部品変更

Armadillo-IoT ゲートウェイ G2

WWANモジュール組立用スペーサの追加搭載について

・ 資料1 : 外観仕様変更

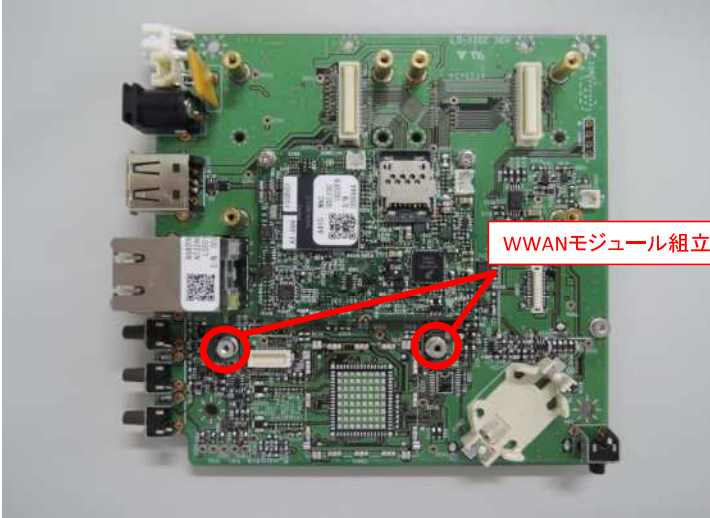
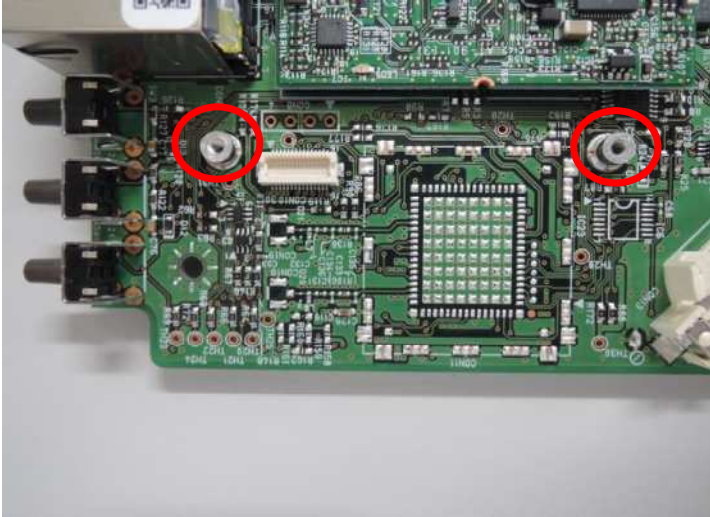
Armadillo-IoT ゲートウェイ G2 にWWANモジュール組立用スペーサを追加搭載いたします。

変更前	変更後
部品型番	非搭載	TH-1.6-3.0-M2
部品メーカー		株式会社マックエイト

使いやすさの向上のため (WWANモジュール組立ての容易化)
